**Beilagen zur Verhandlungsschrift 1/3**

**UVP-Verfahren**

**S 8 Marchfeld Schnellstraße**

**Abschnitt Knoten S 1/S 8 – Ast. Gänserndorf/Obersiebenbrunn (L 9) (Abschnitt West)**

### Saisonale Auswertung der Zusatzkonzentration

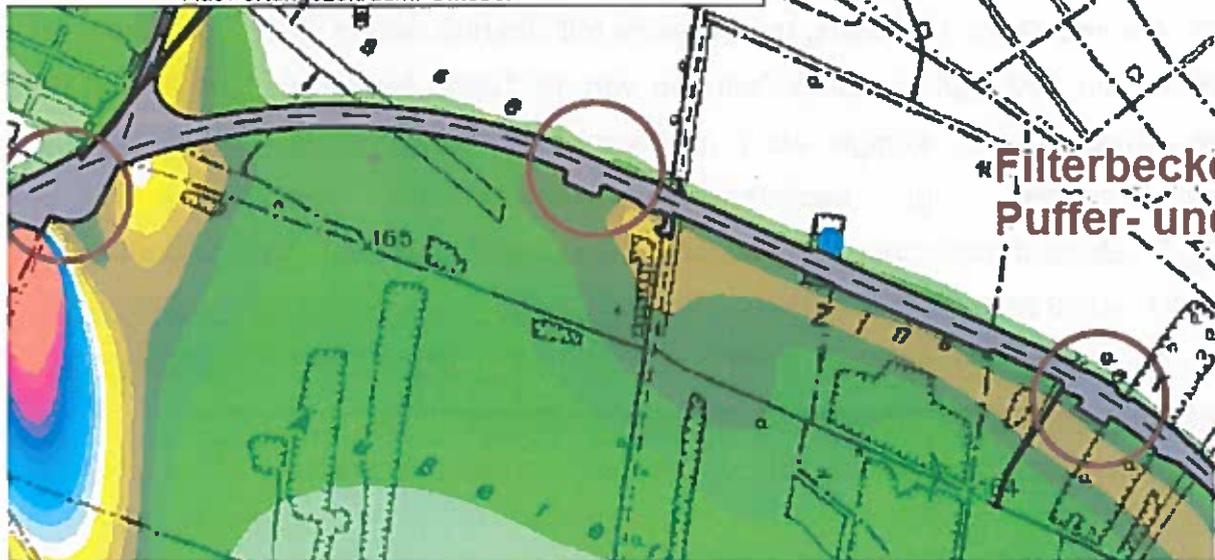
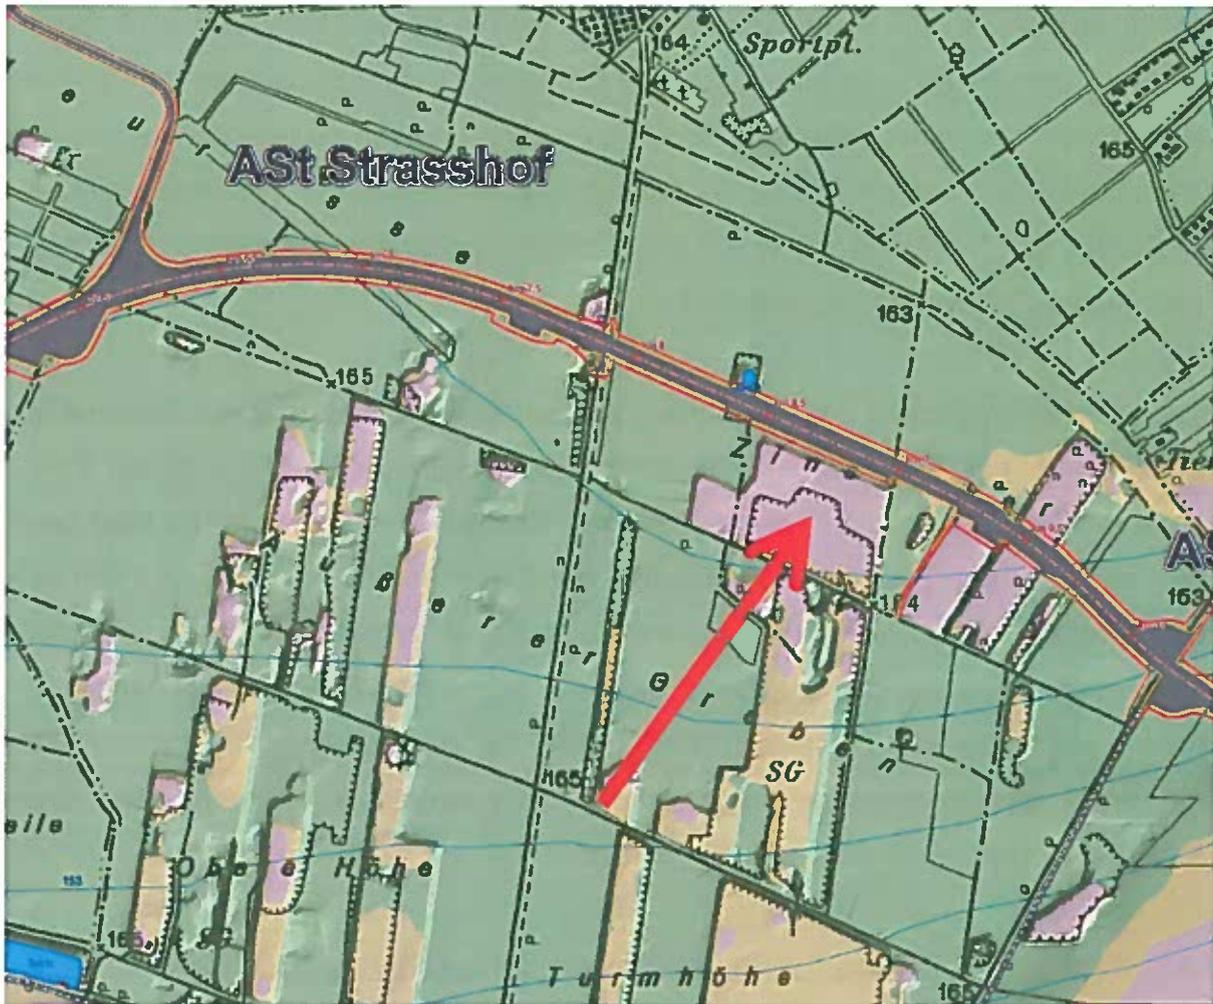
Die im Fachbericht „Landwirtschaft“ der UVE getroffene Aussage mag für den unmittelbaren Nahbereich der Versickerungsstellen zutreffend sein. Für die Beurteilung der Auswirkungen auf die Landwirtschaft sind aber die Transportzeiten (Fließzeiten) im Grundwasser mit zu berücksichtigen: Wie den Auswertungen (Abbildungen auf Seite 48 und 49 sowie 50 und 51) des Technischen Berichts „Grund- und Oberflächenwasser – Ergänzung Transportmodell“ vom März 2014 eindeutig entnommen werden kann, treten die höchsten saisonalen Chlorid-Zusatzbelastungen im Bereich beispielsweise der trassennahen landwirtschaftlich genutzten Flächen von Fam Haindl nicht bereits im April, sondern erst in späteren

gestellt, die Behörde möge der Projektwerberin eine Überarbeitung der Prognosen der zu erwartenden Chloridbelastung des Grundwassers auch dahingehend auftragen, dass die Chlorid-Grundwasserbelastung für alle Monate während des Vegetationszeitraums, d.i. der Zeitraum April bis September eines Jahres, ermittelt wird.
